**Avis de la mission régionale
d'autorité environnementale
Hauts-de-France
sur le projet d'une centrale photovoltaïque
de la société Total Quadran
à Menneville (62)**

n°MRAe 2021_5279

I. Le projet de construction d'une centrale photovoltaïque à Menneville

Plan de situation du site d'implantation et plan du projet (source DREAL et résumé non technique page 32)

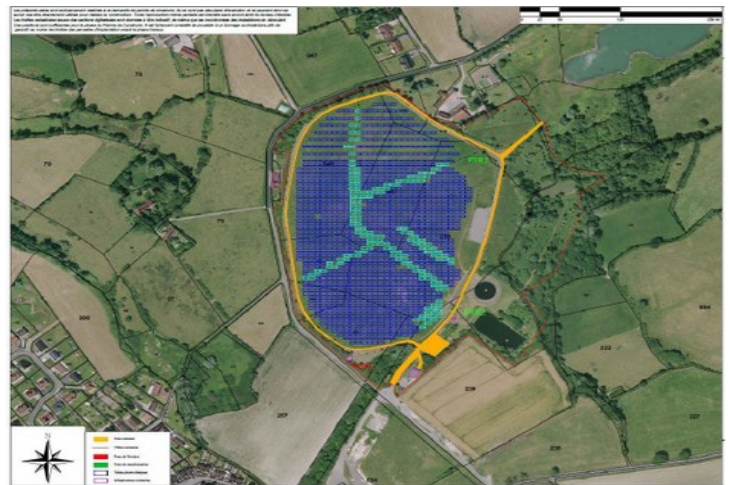
Le centre l'enfouissement de déchets semble réglementé par un arrêté préfectoral du 2 mars 2005 modifié qui définit les prescriptions que doit respecter la société SITA FD pendant la période post-exploitation. Il y est fait état de servitudes éventuelles à instituer. Le dossier ne développe pas le transfert des mesures de SITA FD à Total Quadran et les conséquences de celui-ci sur la maîtrise des risques industriels.

- incorporer les conclusions de l'annexe 5 de l'étude d'impact dans le corps de l'étude avec les commentaires adaptés sur la maîtrise des pollutions du centre d'enfouissement technique ;
- préciser les conditions de transfert et les modalités d'exploitation des installations de SITA FD à Total Quadran.

Source, étude d'impact page 52, localisation topographie de la zone d'implantation du projet (ZIP).

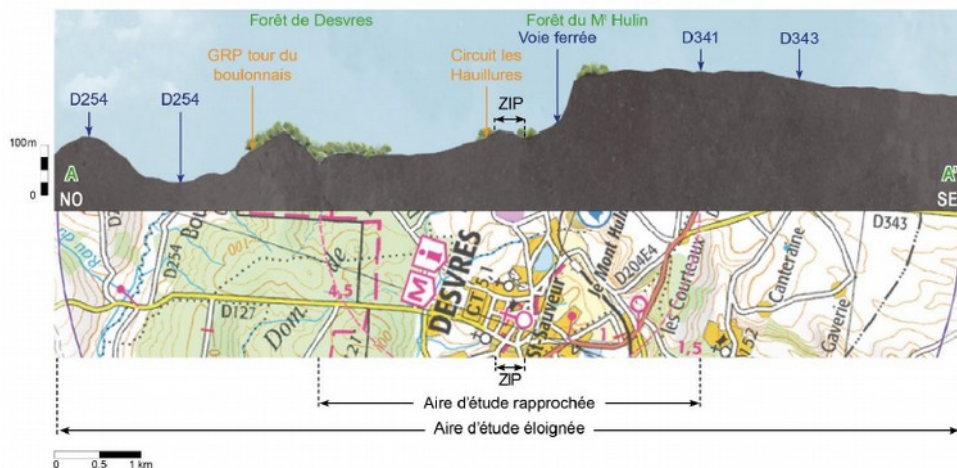
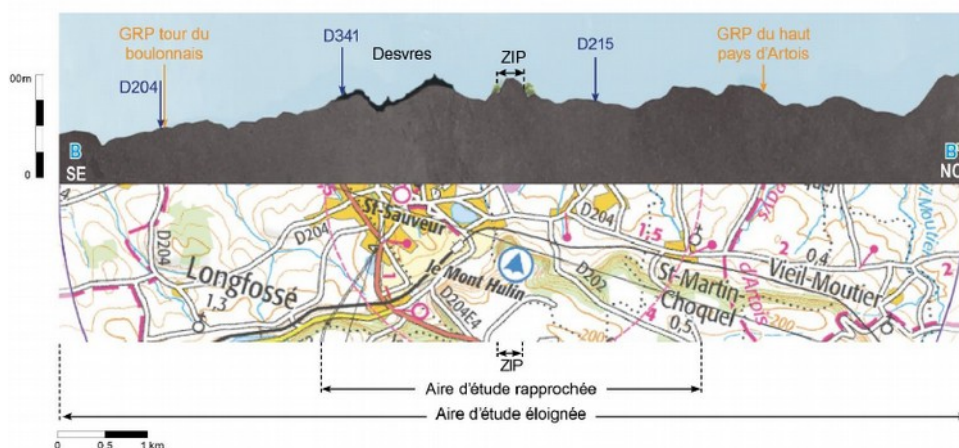
Le résumé non technique page 39 affirme que le site d'implantation est situé sur une butte surélevée par rapport au reste du territoire ce qui engendrera des vues ponctuelles vers les panneaux, bien que

filtrées par la végétation qui entoure le site. Le Mont Hulin et le cimetière de Desvres qui constituent des points de vue privilégiés sur le projet, dus à sa situation de promontoire pour le premier et à son ouverture pour le second.

Figure 67 : D204 passant à proximité de la zone d'implantation (© Google, 2018)

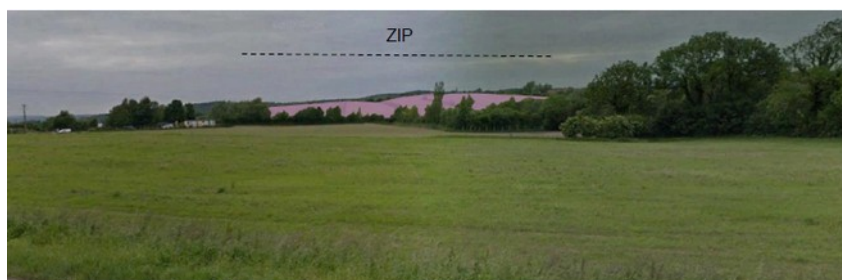
Aux abords du projet, on a plusieurs zones de sensibilité importantes, notamment des vues la D204 depuis le Mont Hulin ainsi qu'en certains points de Desvres (cimetière) et Menneville (entrée est).
